OFICIO N° 0647-2022-MINEM/DGAAE

Asunto : Remisión de copia de Resolución Directoral N° 0163-2022-MINEM/DGAAE del 13 de octubre de 2022 emitida por la Dirección General de Asuntos Ambientales de Electricidad

MINISTERIO DE ENERGÍA Y MINAS
Resolución Directoral

Nº 0163-2022-MINEM/DGAAE

Gráfico Obs 2.a Precipitación Total (mm) y Humedad Relativa (%) media mensual 2006 - 2011

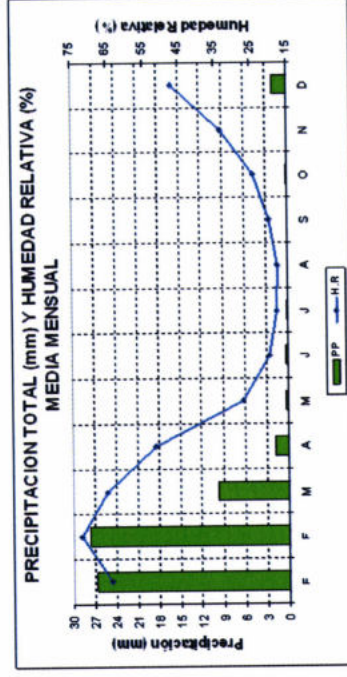
Comentario Final N° 2:
